Séance de consultation publique

Projet particulier

Construction d'un bâtiment
résidentiel dérogatoire

Les habitations Saint-Dominique

Implantation

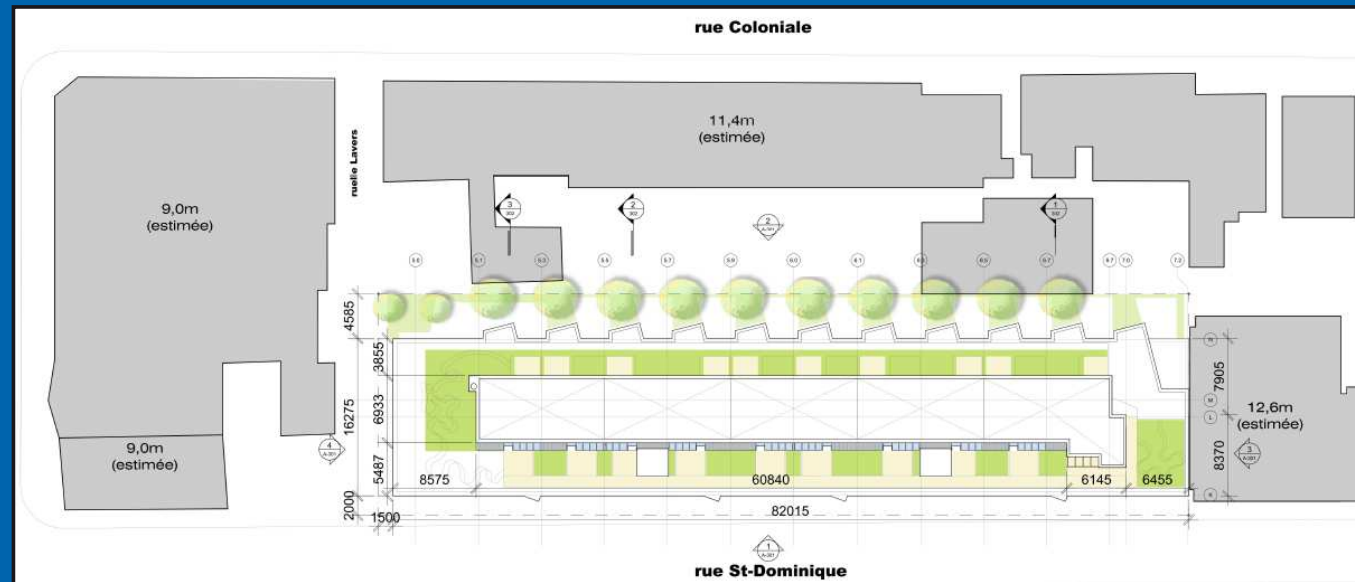
Taux d'implantation proposé : 73%

Maximum permis par la réglementation : 70%

- Le taux d'implantation du nouvel immeuble ne pourra pas dépasser 75%;
- le bâtiment pourra comporter un maximum de 28 cases de stationnement pour automobile et un minimum de 50 cases de stationnement à vélo facilement accessibles;
- l'accès principal au stationnement souterrain devra se faire par la ruelle Lavers;
- au moins le deux tiers des logements devront être aménagés sur deux niveaux;
- au moins 75% des logements devront être d'une superficie minimale de 90 m² (965 pi²);

Verdissement - toit

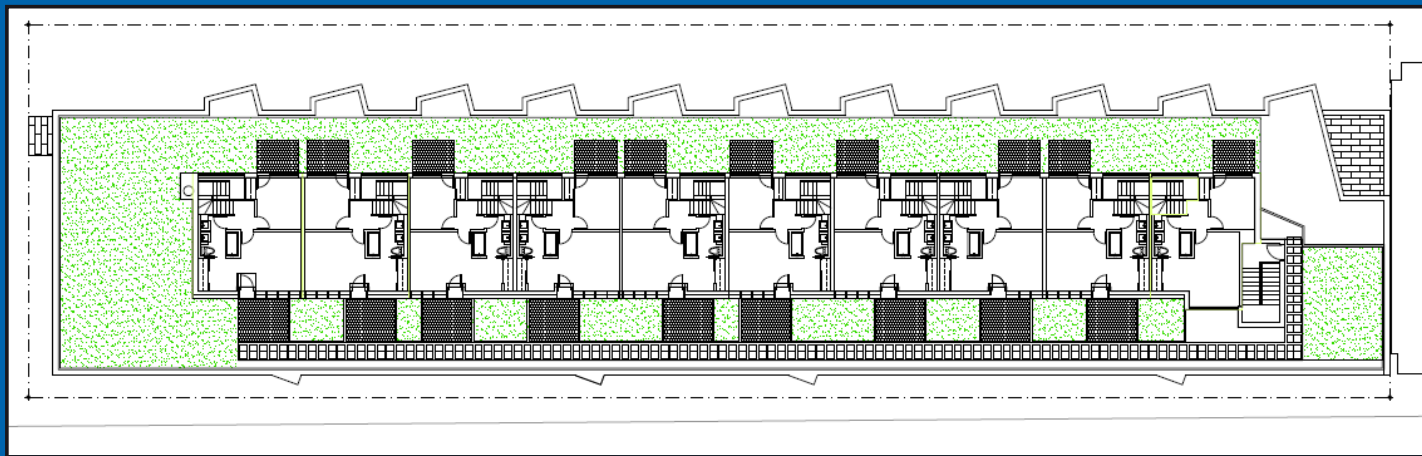
- l'article 18.1 prévoit que tout élément composant une terrasse au toit doit observer un retrait de deux fois sa hauteur par rapport au mur de façade alors que les garde-corps prévus au toit ne respectent pas un tel retrait;
- l'article 32 limite le taux d'implantation maximal des propriétés du secteur à 70% alors que le projet propose un taux de 73%;
- l'article 121 limite à 8 le nombre de logements par bâtiment dans la zone concernée alors que l'immeuble projeté en compte 43.

- tous les équipements mécaniques extérieurs devront être installés au toit de l'immeuble;
- au moins 30% de la toiture du 3^e étage devra être recouverte de végétaux plantés en pleine terre ou en bacs;
- la membrane du toit devra être blanche;
- un plan d'aménagement paysager comprenant la plantation d'au moins 19 arbres d'un calibre minimal de 60 mm devra accompagner la demande de permis de construction;
- une garantie bancaire au montant de 50 000 \$ devra être déposée avant l'émission du permis de construction et sera conservée jusqu'à la fin des travaux et de la réalisation des conditions.
